Nr sprawy: RZP.271.3.2023

Dotyczy: postępowania o udzielenie zamówienia publicznego prowadzonego w trybie podstawowym na wykonanie zadania na targowisku miejskim w Kwidzynie

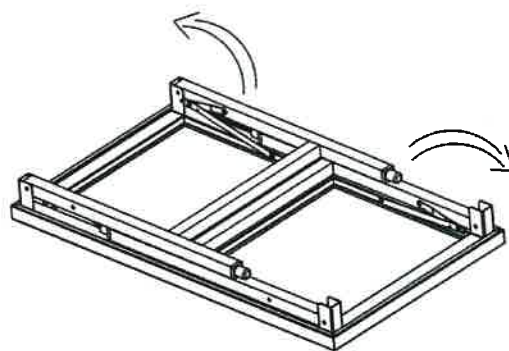
Pozycja 24 „ Dostawa zestawu stołów targowych - ze stali nierdzewnej, składanych” – brak szczegółowych danych- wymiar, wygląd, nośność.

Stół targowy – składany, wykonany ze stali nierdzewnej.

Nogi – z możliwością regulacji wysokości.

Podstawowe wymiary stołu: 1,20 x 0,60 m, wysokość 90 cm (z możliwością niewielkiej regulacji ze względu na nierówności)

Nośność – min. 150 kg

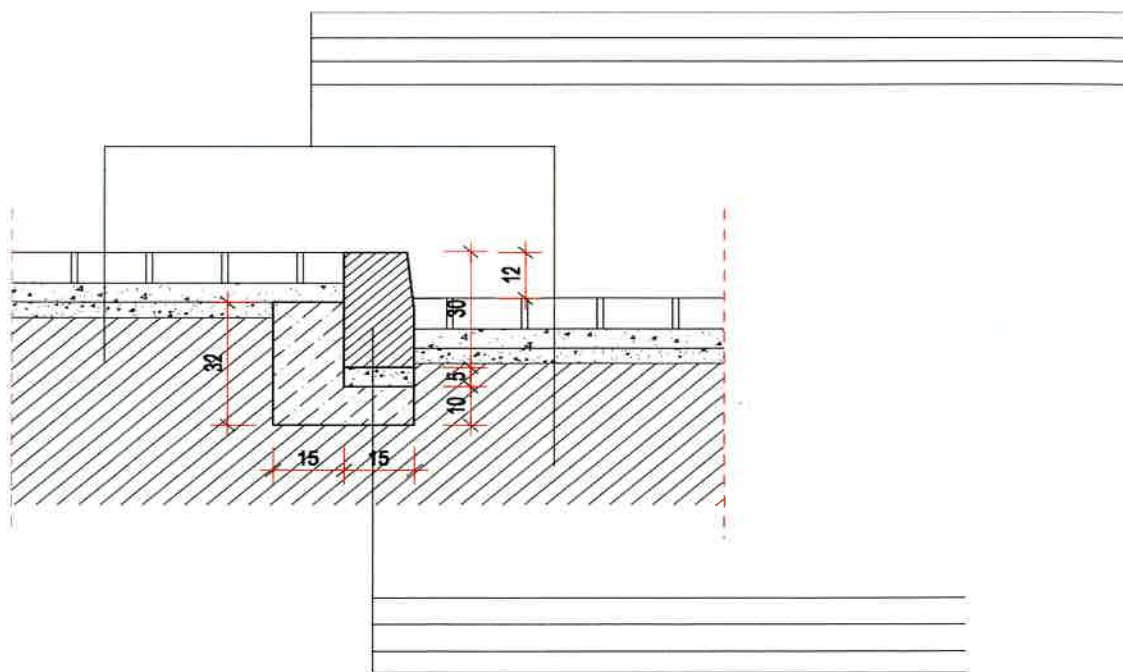
W związku z zapisem w projekcie (**opis strona nr 26**) o przeznaczeniu nawierzchni „**obciążenie – ruch ciężki**”, proszę o wyjaśnienie czy zamawiający jest pewny, że dopuszcza zastosowanie podbudowy pod nawierzchnię zgodnie z rysunkiem DETAL – przekroje przez nawierzchnię nr D.3 o grubości warstwy 2-5 cm z kruszywa 0-31,5mm i jakie ma być osiągnięty wskaźnik zagęszczenia gruntu przy takiej grubości warstwy podbudowy (grubości warstw przedstawione na rys.D.3 odbiegają od przyjętych norm dotyczących podbudowy przyjętych dla nawierzchni pod **obciążenie – ruch ciężki**).

Zakres prac budowlanych zakłada wykonanie wymiany istniejącej kostki betonowej na nową kostkę gr. 8 cm bez zmiany istniejącej podbudowy. W trakcie prac związanych z układaniem nowej kostki betonowej należy przewidzieć konieczność wykonania wyrównania i niewielkiej niwelacji istniejącej podbudowy (po zdjęciu obecnej kostki razem z podsypką cem.-piask)

oraz wykonania zagęszczenia powstałego w ten sposób podłoża do $I_s=0,98$. Warstwa gr. 4 – 5 cm stanowi właśnie tą warstwę wyrównawczą. Istnieje możliwość zmiany kruszywa 0-31,5 mm na kruszywo o innej, drobniejszej frakcji, tak aby możliwe było wspomniane wcześniej wyrównanie i zagęszczenie podłoża pod nawierzchnię z podsypki cem.-piask i kostki betonowej.
